Nota Técnica Conjunta ANA – DRHI-SDS-SC n.º 024/2010/GEREG/SOF-ANA

Assunto: Declaração de Reserva de Disponibilidade Hídrica para o aproveitamento hidrelétrico Garibaldi, localizado no rio Canoas

Ref.: Processo n.º 02501.000190/2010-20

FIGURA 8 – VAZÕES MÉDIAS ANUAIS DA UHES GARIBALDI RECOMENDADA PELA ANA E LINHA DE TENDÊNCIA AJUSTADA À SÉRIE

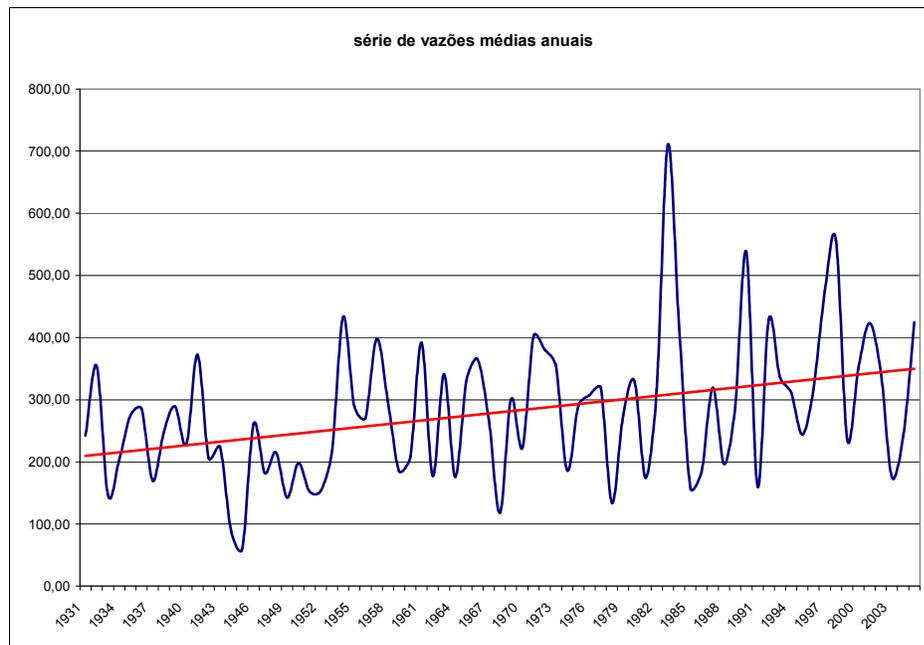
23. A Figura 8 apresenta uma linha de tendência ajustada à série de vazões médias anuais da UHE Garibaldi recomendada composta pelos estudos do ONS (1931-2005) e EVI (2006-2008). Verifica-se visualmente uma tendência de crescimento da série ao longo do tempo (linha vermelha).

24. Para verificar se a tendência visualmente verificada é significativa estatisticamente, foram aplicados testes paramétricos de comparação de médias (teste t) e de variâncias (teste F) à série de vazões. A série foi dividida em duas sub-séries com a divisão estabelecida no ano de 1970. Os resultados mostram que, para uma significância α de 5%, as médias e as variâncias das duas sub-séries são consideradas estatisticamente diferentes, confirmando a não-estacionariedade da série verificada visualmente. Recomenda-se dar ciência à ANEEL destas constatações, que podem ter algum impacto no cálculo energético da usina.

FIGURA 12 – RESULTADOS DA CALIBRAÇÃO DO MODELO DE REMANSO PARA O TRECHO DA UHE CAMPOS NOVOS

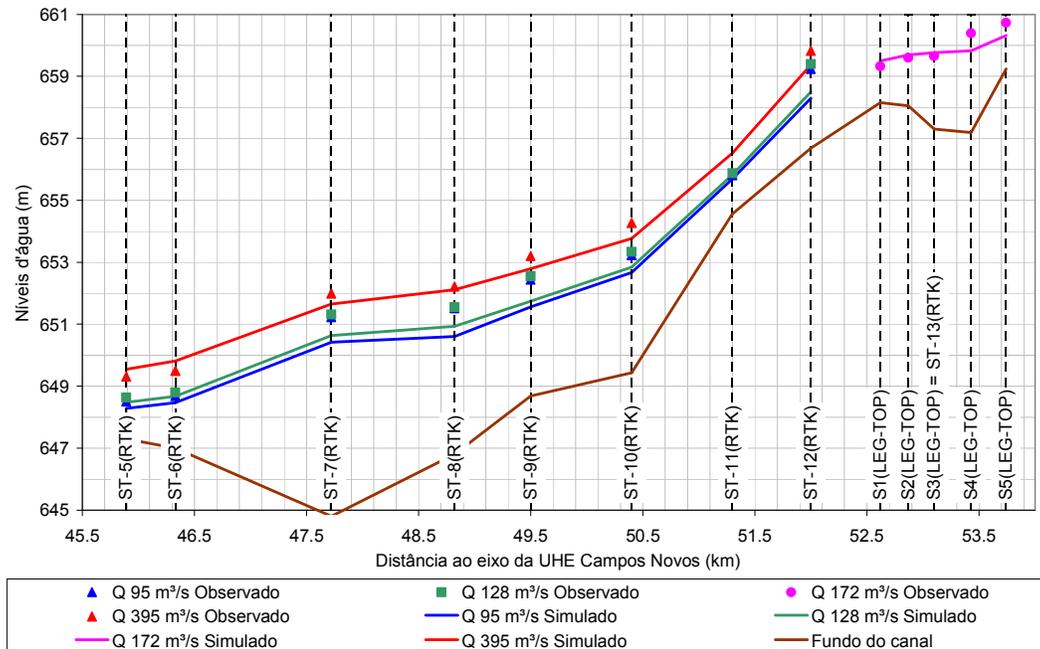
103. Embora tenham ocorrido algumas diferenças significativas entre os valores observados e simulados, o ajuste conseguido na calibração foi considerado aceitável para todas as seções, de modo que os coeficientes de Manning ajustados puderam ser considerados válidos. Contudo, as seções localizadas mais a montante foram calibradas somente para a vazão de 172 m³/s, o que não permite avaliar se o ajuste do modelo consegue reproduzir as variações de níveis para as outras situações.

FIGURA 14 – DETALHE DO ESTUDO DE REMANSO DO TRECHO FINAL DO RESERVATÓRIO DA UHE CAMPOS NOVOS

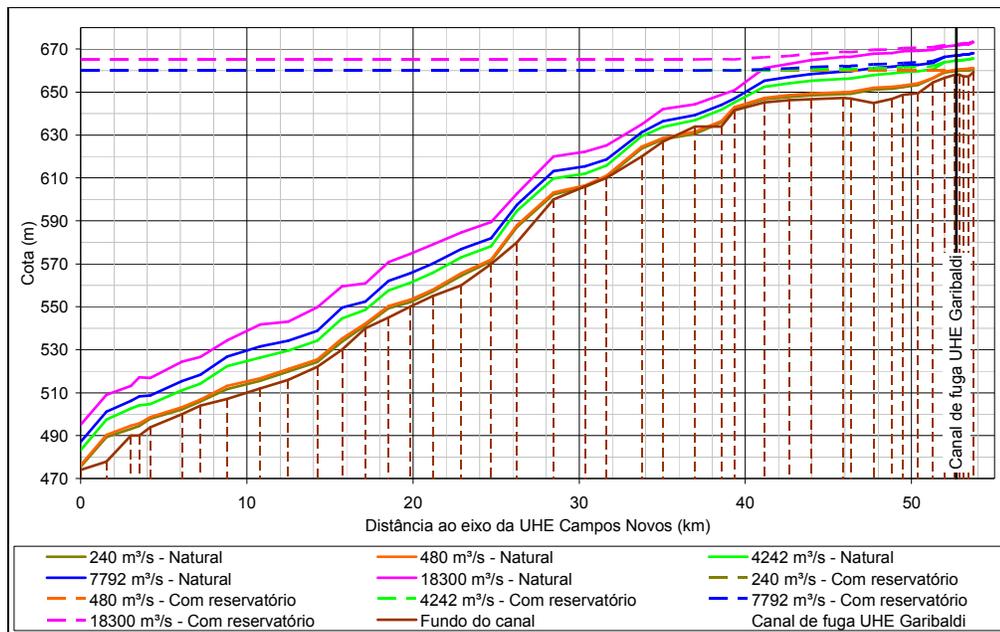
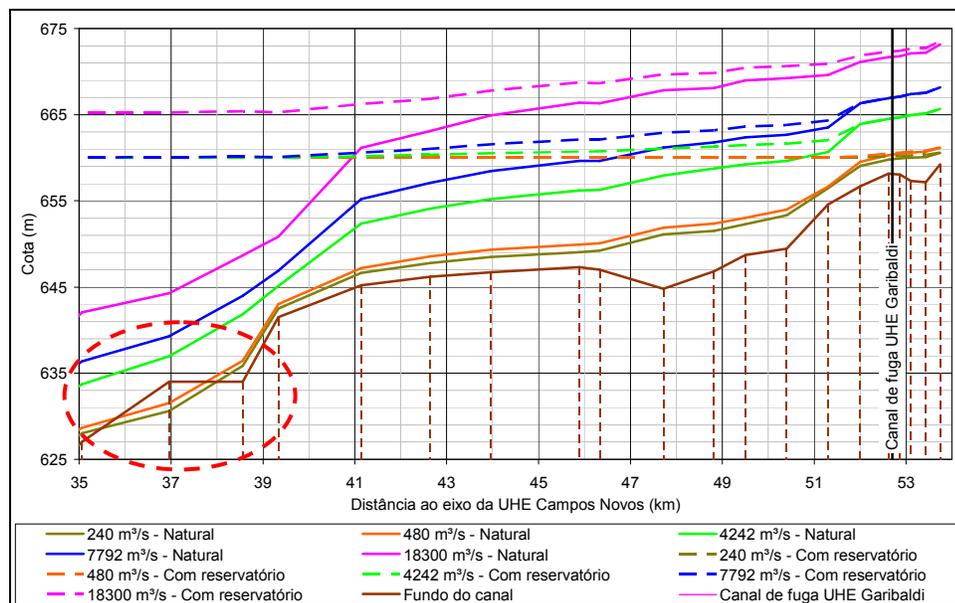
107. Avaliando os resultados apresentados na Figura 13 pode-se verificar uma inconsistência. No trecho final, onde os efeitos do remanso começam a ficar mais sensíveis, os níveis d'água em algumas seções encontram-se abaixo do leito do rio, como pode ser visualizado na Figura 14, que apresenta um detalhamento deste trecho, com destaque para o local da inconsistência.

108. Esta inconsistência necessita ser verificada e corrigida. Recomenda-se que esta informação seja repassada à ANEEL para a reavaliação dos resultados, pois esta inconsistência gera impacto direto sobre a curva-chave do canal de fuga da UHE Garibaldi, afetando os cálculos energéticos. Para efeito de influência do remanso da UHE Garibaldi em outros usos da

FIGURA 16 – RESULTADOS DA CALIBRAÇÃO DO MODELO DE REMANSO PARA O PRIMEIRO TRECHO, PRÓXIMO AO CANAL DE FUGA DA UHE GARIBALDI

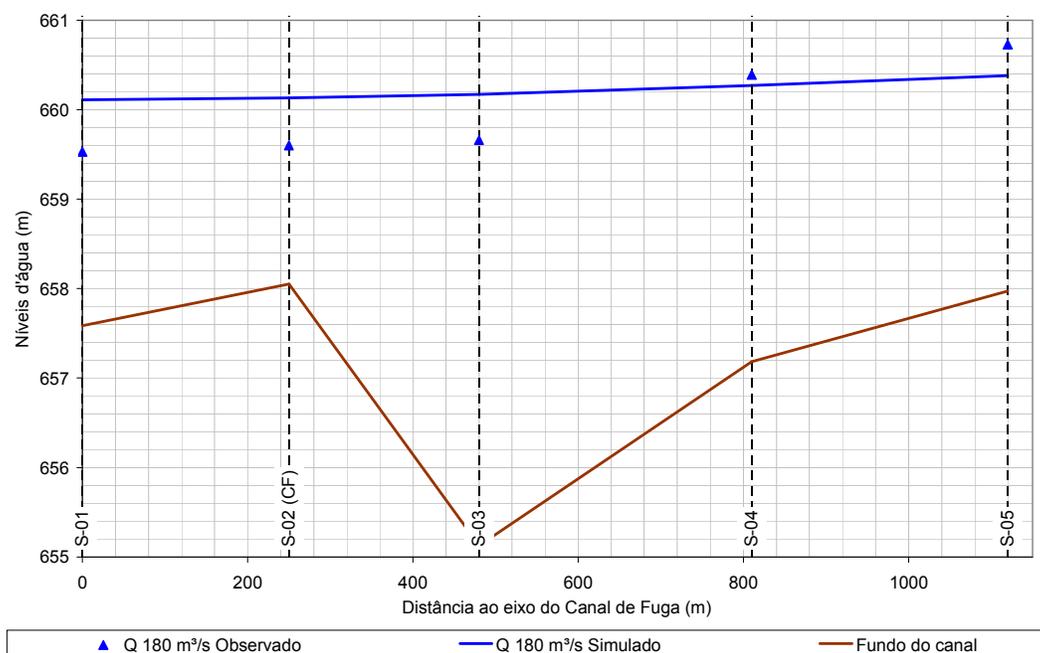
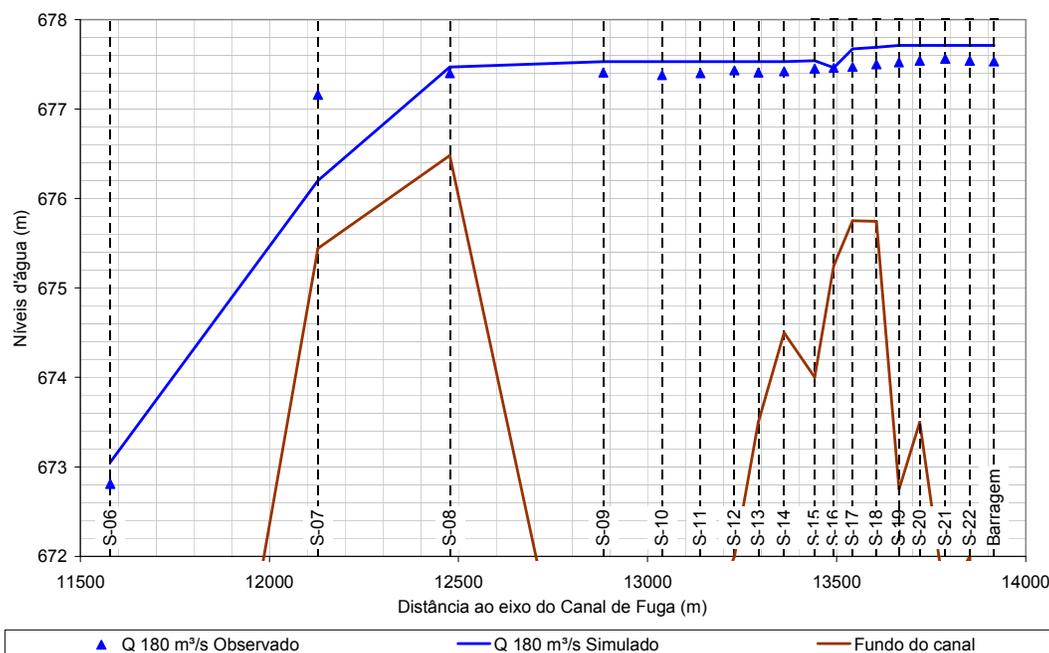
117. Como a calibração foi realizada somente para uma vazão, não se pode avaliar se o ajuste do modelo consegue reproduzir as variações de níveis para as outras situações.

FIGURA 18 – RESULTADOS DO ESTUDO DE REMANSO PARA O TRECHO ENTRE O CANAL DE FUGA E A BARRAGEM DA UHE GARIBALDI

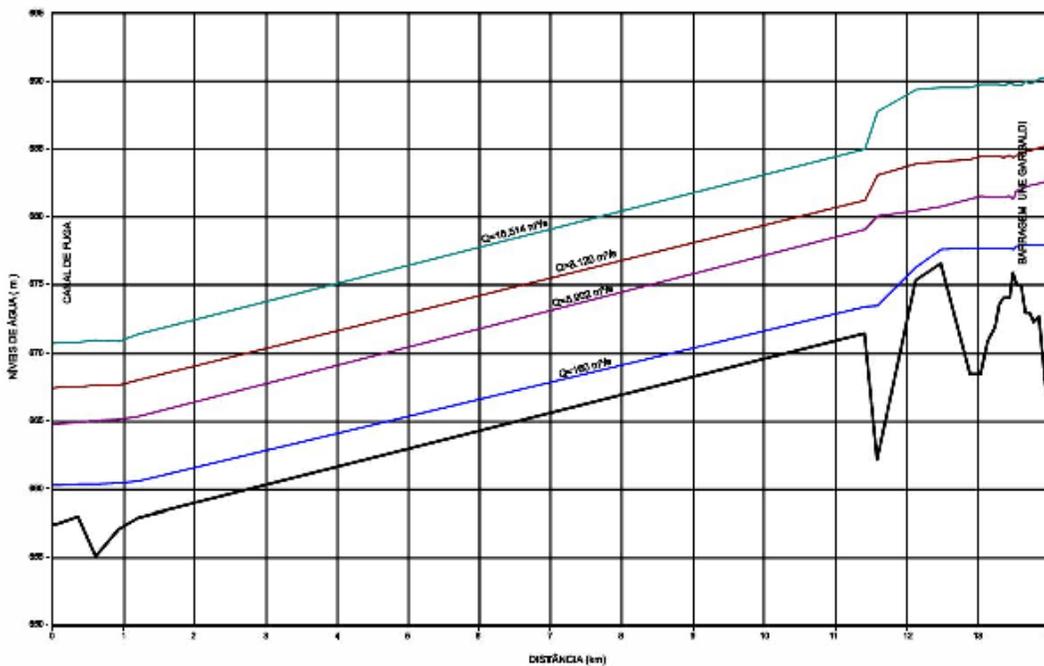
121. O relatório não apresenta e nem discute os resultados finais obtidos nas simulações para o trecho em estudo. Apresenta somente a curva-chave determinada para o local do barramento da UHE Garibaldi. No entanto, no desenho 8977/US-3H-DE-0108 do EVI, são apresentados os perfis de linha d'água para algumas simulações. Esses perfis são reproduzidos aqui na Figura 18.

122. Observa-se aqui que a região não coberta pelas seções topobatimétricas é tratada como uma linha reta e abrange a maior parte do trecho estudado, o que deixa uma grande incerteza sobre o comportamento do escoamento neste trecho para as vazões diferentes das que foram calibradas.

FIGURA 21 – RESULTADOS DO ESTUDO DE REMANSO PARA O RESERVATÓRIO DA UHE GARIBALDI SOBRE O RIO CANOAS

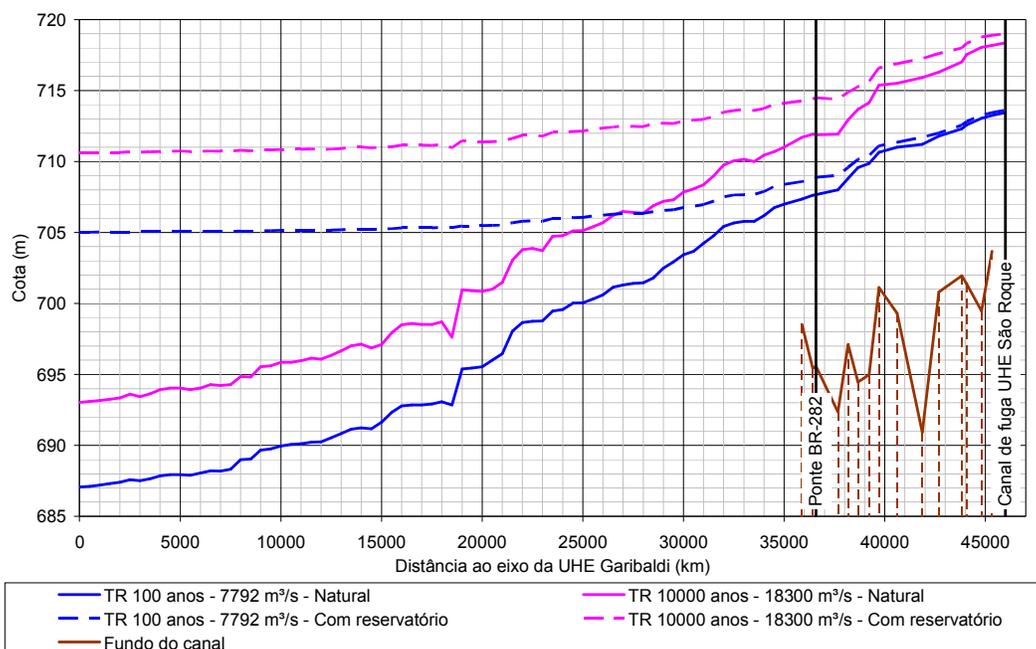
135. Nesta figura, todo o trecho com seções estimadas pelos mapas de restituição aerofotogramétrica, a jusante da ponte da BR-282, não teve o fundo do canal representado por falta de informações. No desenho 8977/US-3H-DE-0107 estas curvas são apresentadas representando o fundo do canal como uma linha reta, como foi considerado nos estudos. O projetista, no EVI, observa que se percebe “nos perfis do trecho em questão a linearidade deste trecho contrastando com as seções cuja batimetria foi realmente feita in loco, na região da ponte da BR-282 até o provável canal de fuga da UHE São Roque” (EVI, Vol. I, Cap. 7, pg. 7-54). Esta simplificação deixa uma grande incerteza sobre o comportamento do escoamento neste trecho para as vazões diferentes das que foram calibradas.
